Werkbank 2

12/06/2023
Ecohuis
studieteam
Laura Meulemans (Endeavour)
Klara Vanstraelen (Endeavour)
Jakob Vandevoorde (Endeavour)
Jort Kerremans (Tractebel)
Hans Sysmans (Tractebel)
Harold Vermeiren (51N4E)
Jitse Massant (51N4E)

MOBILEITSVARIANTEN

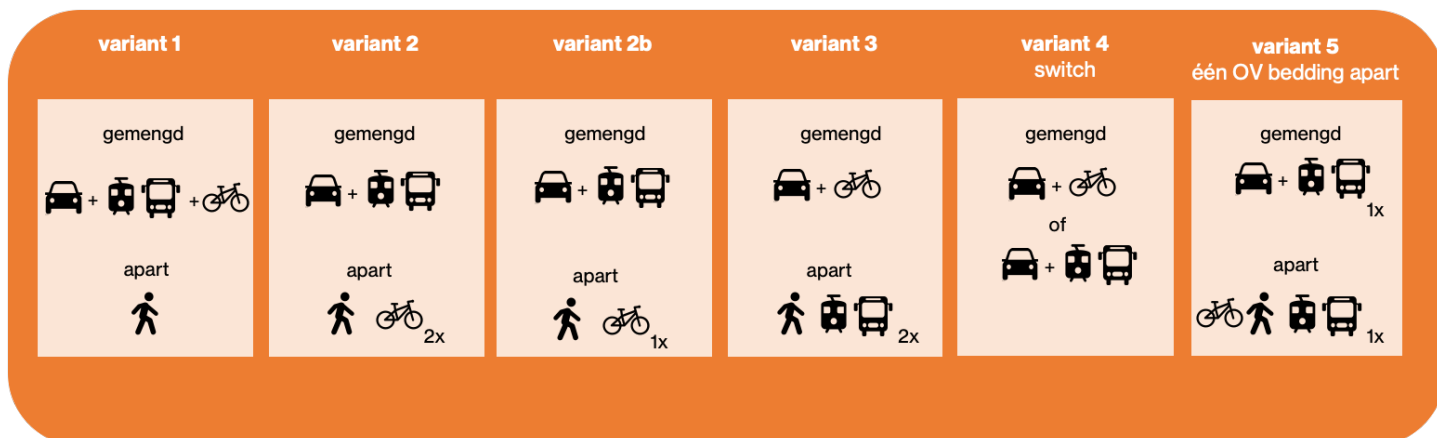
- In alle varianten zijn de voetpaden 1,90m breed (obstakelvrij) voorzien. Dat vinden deelnemers té smal. Er is in de mobiliteitsvarianten nu geen uitstralruimte voorzien: dat moet nog bovenop 1.90m komen.
- Er zijn vragen over de breedte van de rijstrook voor gemotoriseerd vervoer gemengd met OV. De harde infrastructuur moet zo smal mogelijk gemaakt worden.
 - Dit moet verder onderzocht en geoptimaliseerd worden door het studieteam.

- Deelnemers begrijpen niet waarom er vastgehouden wordt aan 50 km/u als de praktijk ons leert dat dat zelden gehaald kan worden, door gemotoriseerd verkeer noch openbaar vervoer. De circulatie in de wijk moet hier ook op afgestemd worden.

- Laden en lossen is zeer bepalend in de keuze van het profiel. Het moet aan weerszijden voorzien kunnen worden. Het is niet mogelijk om bijvoorbeeld transpalletten over de tramsporen te tillen. Niet alle leveringen die op de THB gebeuren kunnen via overstap op bijvoorbeeld Cargo Bikes.

- Een vrije zone van 2m is niet breed genoeg om op te laden & lossen. Je loopt dan het risico dat L&L gebeurt op de rijbaan, wat levensgevaarlijke situaties met zich kan meebrengen.

- Dit is nog erger dan de Nationalestraat: de doorstroming OV is hier problematisch. Wat wel positief is, is dat je langs beide kanten L&L zones kan inrichten.

- Deze variant krijgt de voorkeur van bijna alle deelnemers.
- Voordeel: je kan aan twee zijden op bepaalde punten de vrije zone combineren met fietspad en/of voetpad.

- Er is veel discussie over dit profiel: voor sommige deelnemers is dit een valabele en verkeersveilige variant, voor anderen niet.
- Waarom wel? Ruimtebesparend doordat je niet 2x een fietspad van 2m nodig hebt, oplossing voor hittestress door brede groene strook aan noordzijde. De vrije zone is hier breder, wat meer flexibiliteit naar invulling ervan genereert. De mogelijkheid om voetpad, vrije strook en dubbel fietspad als één grote voetgangers- / fietserszone te beschouwen.

- Waarom niet? 3m vinden deelnemers in ieder geval weinig om ook speed pedelecs, steps enz. in twee richtingen naast elkaar te laten rijden. De politie geeft aan dat er veel ongevallen gebeuren met dubbelrichtingsfietspaden tussen fietsers onderling. Er kunnen ook conflicten ontstaan wanneer fietsers een bestemming hebben aan de andere kant van de baan. Er ontstaat ook het risico dat fietsers aan de overzijde op het voetpad gaan fietsen om hun bestemming te bereiken.

- Als gemotoriseerd vervoer de baan deelt met fietsers, kan 50 km/u niet behaald worden, waarom is het dan niet voorzien op 30 km/u?

- Je kan hier niet langs beide zijden L&L, wat is de meerwaarde ten opzichte van het huidige profiel?

- Deelnemers vinden dat dit profiel meer nadelen dan voordelen heeft.
- Er is discussie of de verkeersveiligheid hier wel zo slecht is. De vormgeving zal hier doorslaggevend in zijn.
- Je kan hier niet langs beide kanten L&L: dat wordt een strijd tussen handelaars en in de realiteit gaat men L&L op de rijbaan of het fietspad.
- Je kan aan één zijde evenmin huisvuil plaatsen.
- Wat is het voordeel van dit profiel ten opzichte van de bestaande situatie?
- Je kan hier zeker geen 50 km/h halen als automobilist, zeker niet op het stuk van de "switch".
- De switch is te klein ingetekend.

- Er gaat veel ruimte op aan doorstroming en zeer weinig aan 'bestemming'. Deelnemers zien er daarom geen verbetering in ten opzichte van de bestaande situatie.
- L&L gaat aan de kant zonder vrije strook op het fietspad gebeuren. Dat is gevaarlijk.
- Het is voor de deelnemers niet duidelijk waarom deze gemarkeerd wordt als één van de twee voorkeursvarianten: dit is de huidige situatie op de Carnotstraat.
- De politie vult aan dat variant 4 en 5 onduidelijke profielen zijn; dat kan de veiligheid nooit ten goede komen.

- Deelnemers vragen om nog eens goed naar de maten te kijken. 1,9m voor voetpad wordt te smal bevonden, De Lijn bevestigt dat de OV-banen smaller kunnen. Dus voor we de afweging maken tussen 2, 2b, 3 en 5, hebben we nood aan een optimalisatie en een eerlijker beeld van wat deze betekenen.

- Deelnemers vragen om goed te kijken en niet de fouten van de Herentalsebaan of Nationalestraat te herhalen. Fietsers en trams combineren kan enkel als er voldoende plaats is voor de tram om te passeren en in te halen.
- Algemeen kan deze variant op minder enthousiasme rekenen.

- Deelnemers vragen om goed te kijken en niet de fouten van de Carnotstraat te herhalen.
- Snelle fietspaden naast voetpaden is niet ideaal, maar dat verduidelijken met een verhoging zorgt voor valrisico's.
- Dubbelparkeren wordt vermeden door de trambaan.
- Deelnemers geven aan dat 2m parkeerzone te smal is voor laad- en loszones.
- Voorsorteren voor OV (bus/tram) wordt belangrijk. Dus de uitwerking van haltes en dwarsverbindingen vraagt verder onderzoek.

- Meer vrije zone (en dus meer groen) aan de noordkant wordt positief bevonden i.f.v. de verkoeling van de straat en afscherming van het voetpad van versneld fietsen.
- Gevaar voor onveilig fietsen aan de andere zijde.
- Een dubbelrichtingsfietspad zal zorgen voor hogere fietssnelheden. 3m is te weinig om dat conflictvrij te regelen.
- Deze variant vraagt veel oversteken, om onveilig gebruik aan de andere zijde te vermijden, terwijl het juist de oversteken zijn die tot onveilige situaties leiden.

- Algemeen brengt deze variant met zijn huidige breedtes te weinig kwaliteiten en verbeteringen ten opzichte van de huidige situatie. Met aangescherpte breedte kan dat een nieuw beeld geven.
- Belangrijk om punten te integreren waarop autoverkeer voorbij de fietsers kan, zodat ze niet de hele tijd achter een fiets moeten rijden.

- Er is veel bezorgdheid over de onduidelijkheid voor de fietsers.
- De brede verblijfsruimte brengt wel zoveel mogelijkheden met zich mee, waardoor men deze variant niet direct wil afschrijven.

- Variant 5 geeft te weinig belevingswaarde.
- 2m is bovendien te weinig voor laden en lossen.

- Deze variant moet herbekeken worden met versmalde rijbanen om te zien hoeveel vrije ruimte er dan bekomen kan worden. Dan wordt deze variant misschien weer interessant. Maar de 2m vrije ruimte is geen verbetering van de situatie ten opzichte van vandaag.

- Alle deelnemers waren het erover eens dat deze variant niet goed is en alle weggebruikers te veel in conflict brengt.
- Tramsoren en fietsers combineren is niet veilig → zie Nationalestraat, Antwerpen.

- Variant 2 is voor de deelnemers een valabele variant, maar het heeft ook zijn nadelen.
- Belangrijk aandachtspunt is het conflict tussen voetganger en fietser (zeker als het voetpad maar 1,9m breed is). Ook dat is een belangrijk argument om voetpad te verbreden.

- 3m is niet breed genoeg voor de huidige en toekomstige fietsintensiteit op de THB.

- Negatief; eigenlijk geen verschil met huidige baan.
 - Vraag van een deelnemer; mag een auto een fietser voorbijsteken op de busbaan als die vrij is? Dan zouden we nog een extra scenario kunnen maken waarbij de weg een fietsstraat blijft. Zo vermijdt men het huidige probleem dat een auto te lang achter een fietser moet blijven rijden. (Eventueel enkel op bepaalde stukken toegelaten om voorbij te steken). Andere deelnemers reageren dat dit leidt tot een onveilige situatie (dubbelparkeren) en weinig verandert aan het probleem.

- Op de breedte van de straat en OV-bedding zit nog marge. Dat kan volgens een deelnemers wel wat smaller. Afhankelijk van welke standaardmaten je gebruikt (Anders bij AWV, Stad Antwerpen, ...)
- Zorgt voor veel en aansluitende ruimte voor ontmoeting en rust.

- Nadeel; weinig vrije zone.
- Eventueel wel geschikt voor bepaalde stukken van de straat.

- Dit komt door de randvoorwaarden voor de inrichting van een wijkweg.
- Deelnemers vragen zich af waarom de tram bovengronds moet blijven rijden.
 - De Lijn licht toe dat dit sowieso als calamiteitenroute voorzien wordt, maar de halte-afstanden bovengronds ook kleiner zijn dan ondergronds en ze de capaciteit nodig hebben (bovengronds + ondergronds).

→ Conclusie; variant 2 geeft meeste winst. Waar nood is aan een betere doorstroming voor OV kan er (plaatselijk) gewisseld worden naar variant 5.
